2024.1.8

TITLE: Sheet_1		REV: 1.0
	Company: Your Company	Sheet: 1/1
	Date: 2023-12-15 Drawn By: Denjhang

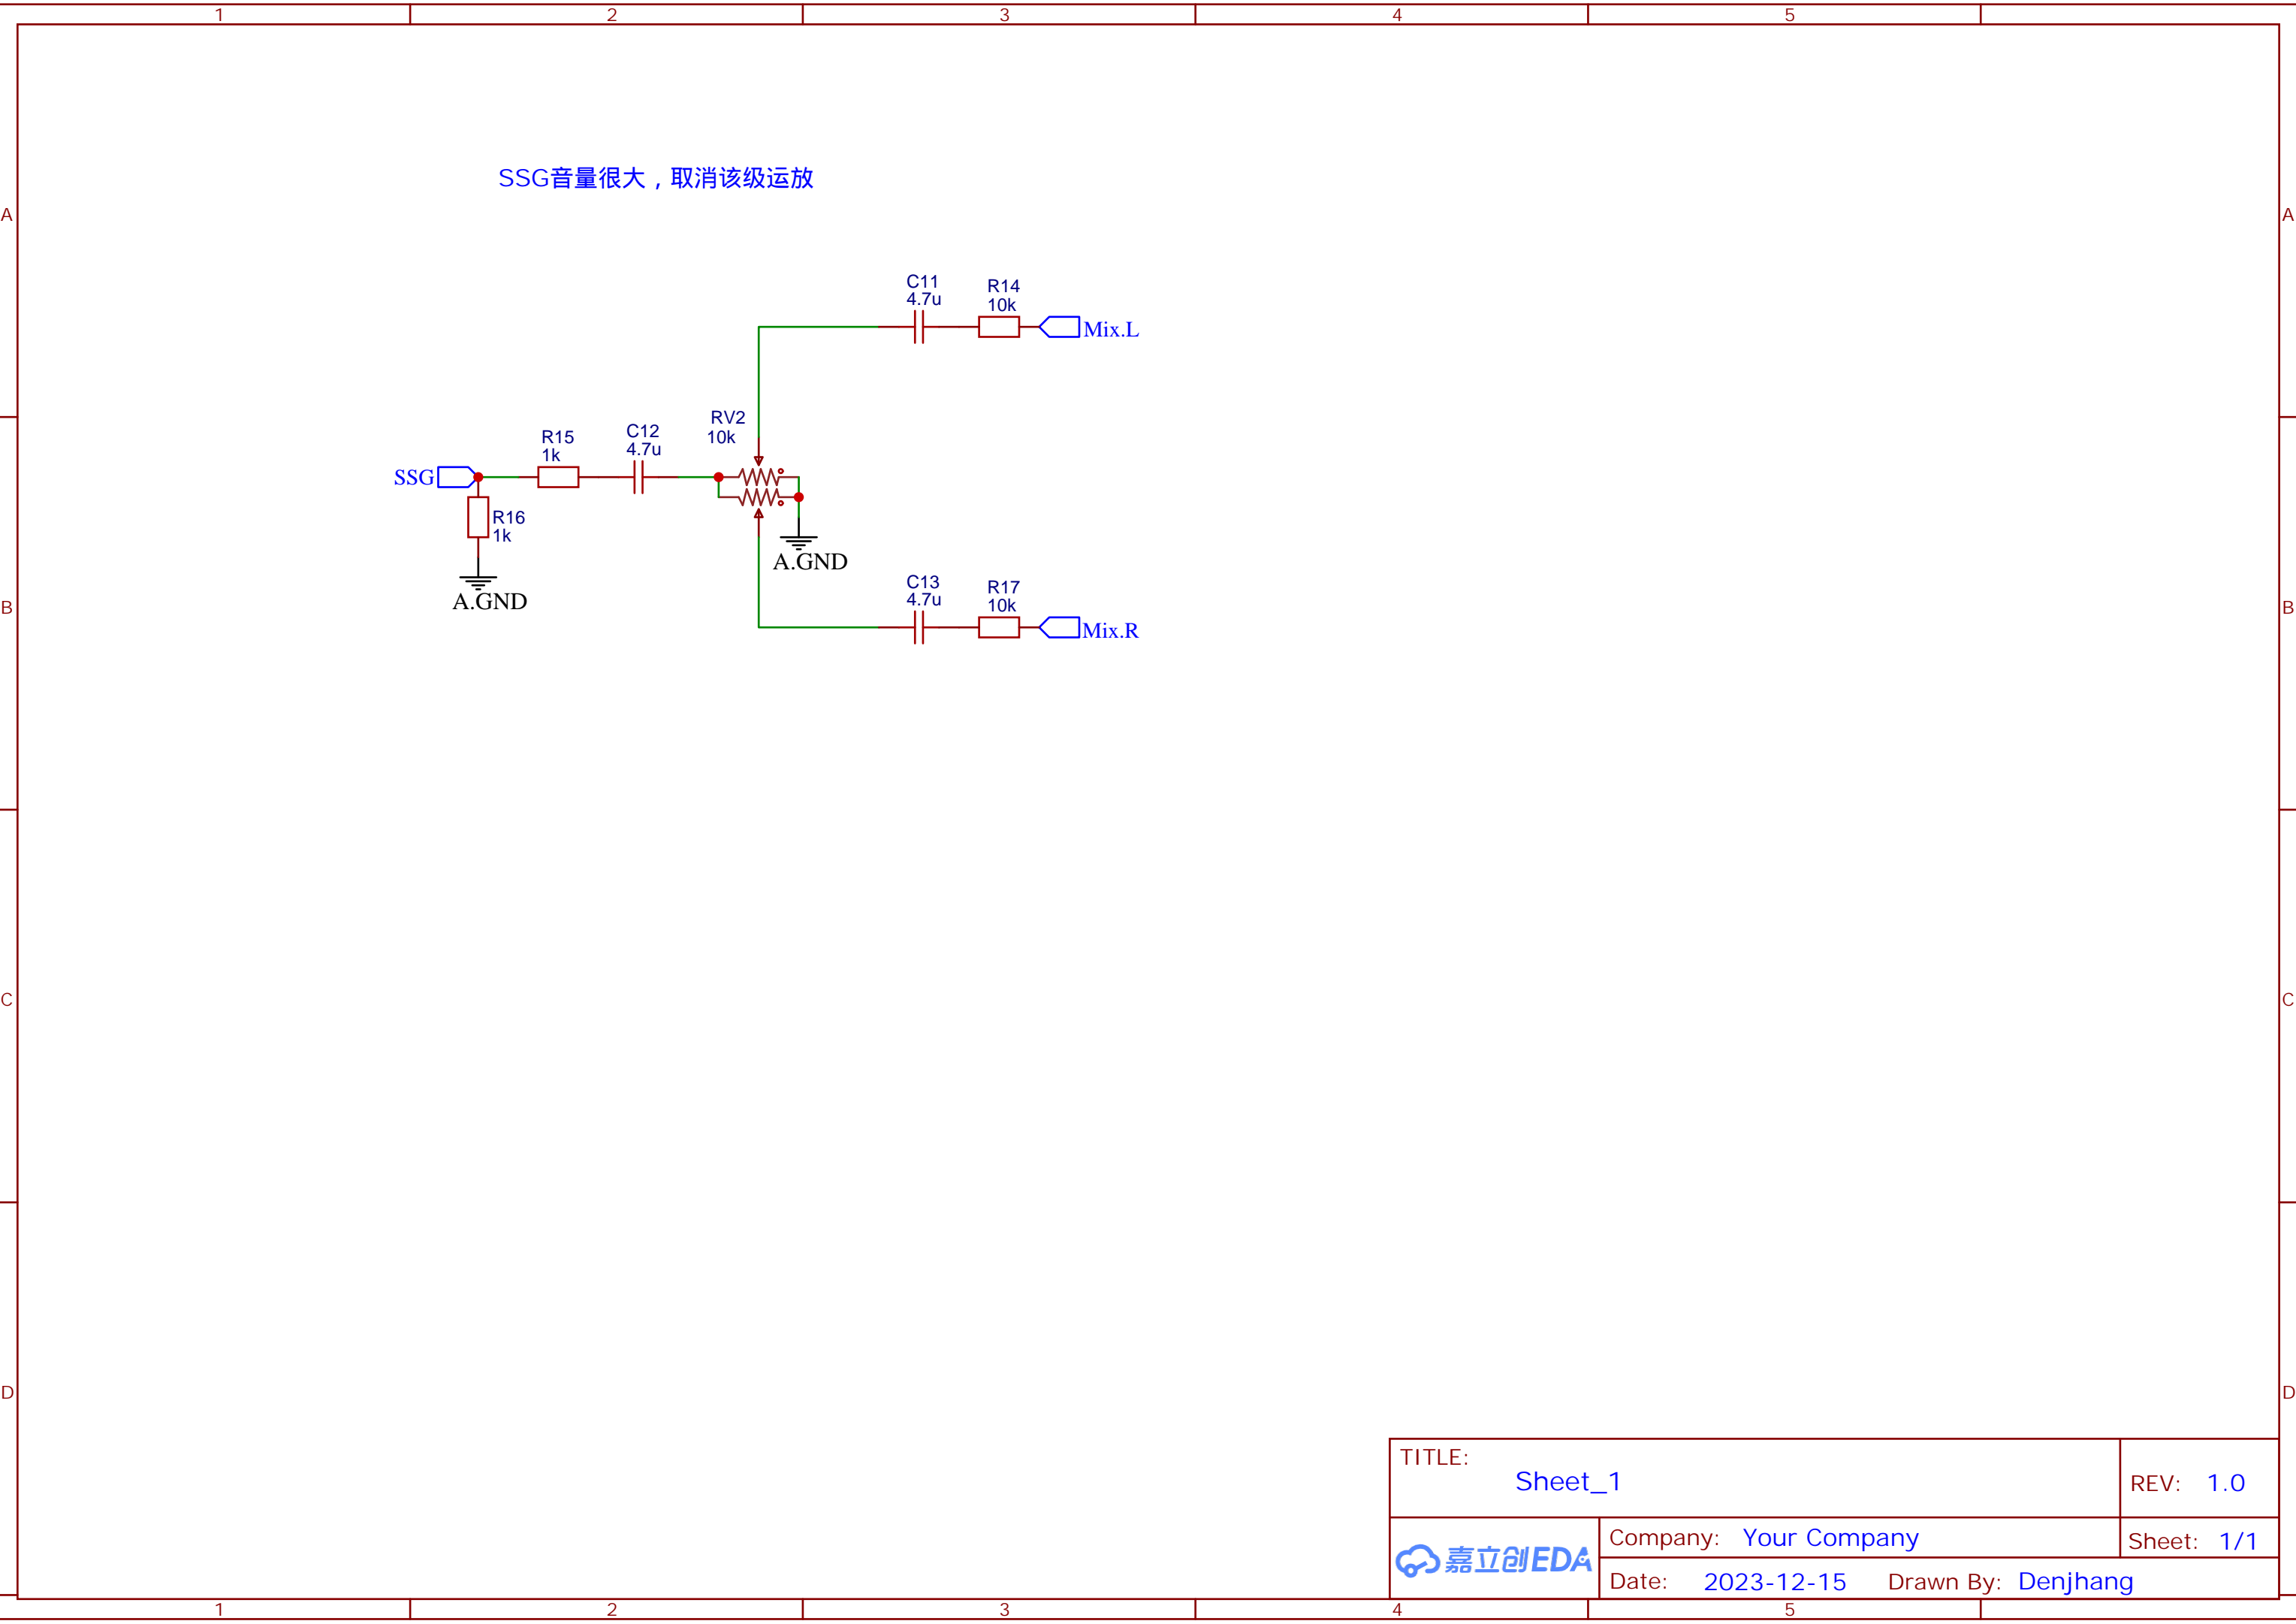
去掉二极管，那个会引起压降

R23 , 25最好换成33K

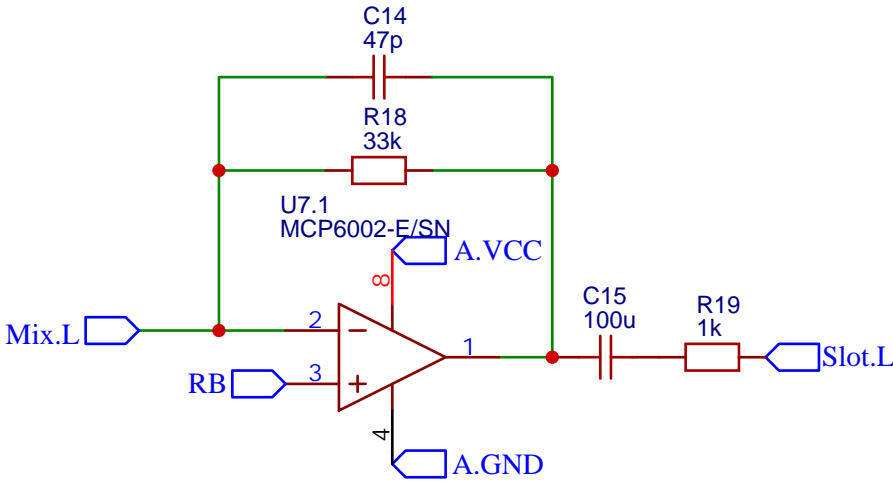
模拟地和数字地要隔离

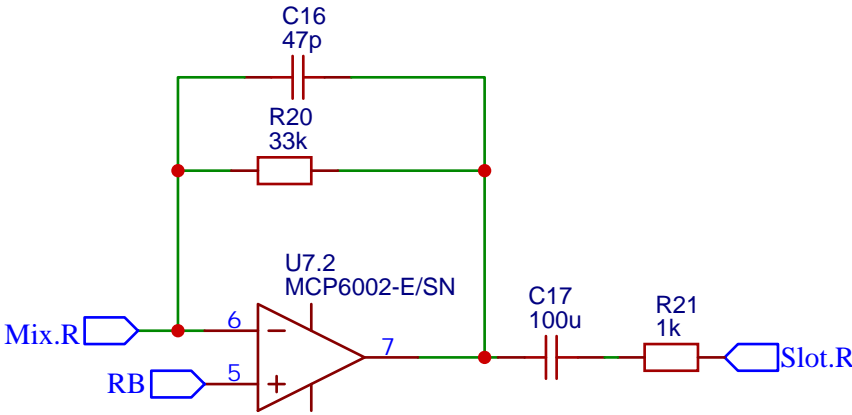
运算放大器编号错乱

FM音量小，考虑加大R23，R25=10k~20k
电压低于4.5v时，出现失真和破音。
